改善箇所説明図

基準不適合発生箇所

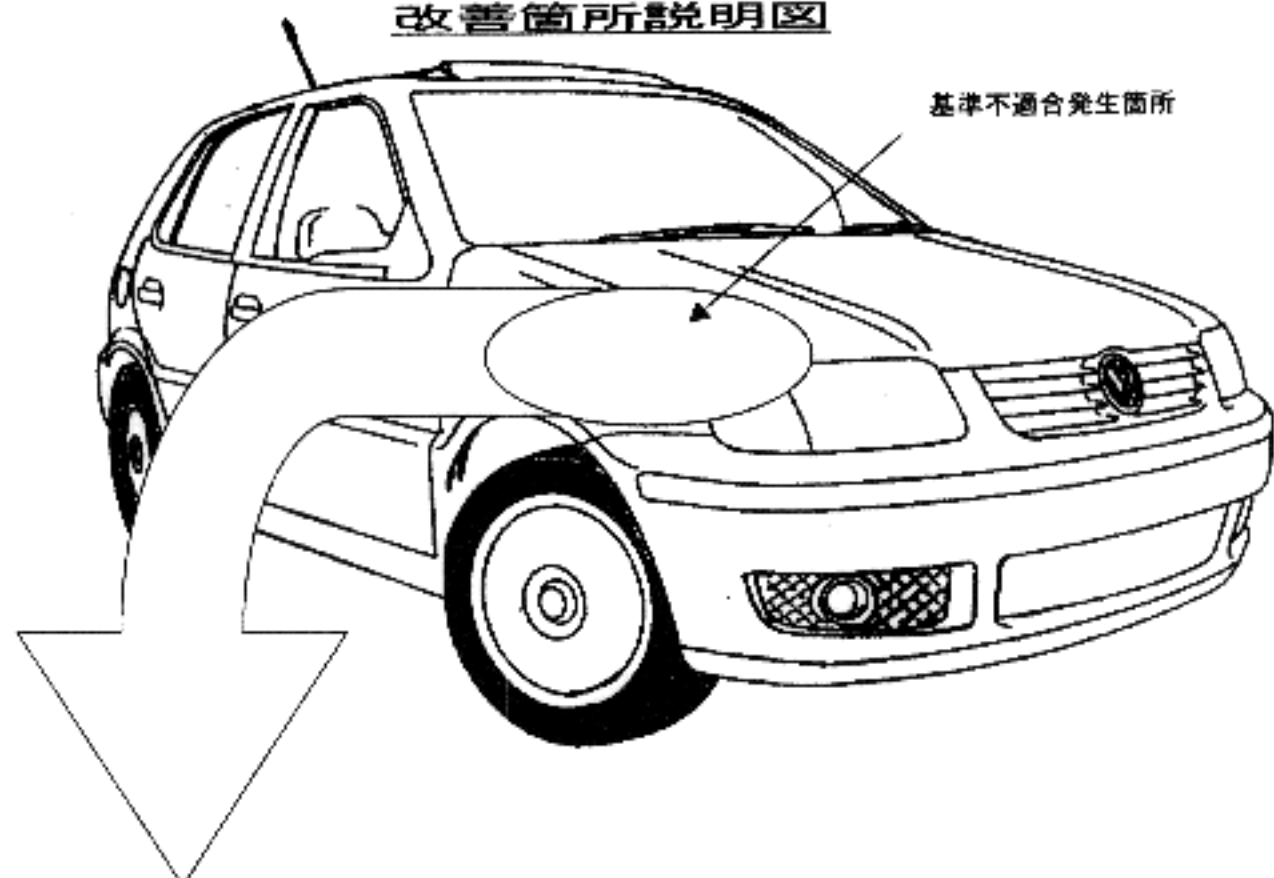
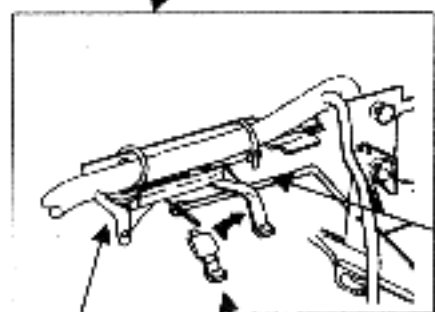
加速装置において、アクセルペダルとアクセルペダル上部の電気配線カバーの間隙に不適切なものがあるため、アクセルペダル操作時に当該ペダル先端部が電気配線カバーと干渉し、ペダルが戻らず、原動機の回転が下がらなくなるおそれがある。

全車両、電気配線カバーにアダプターを追加し、アクセルペダルとの間隙を確保する。

□部は追加する部品
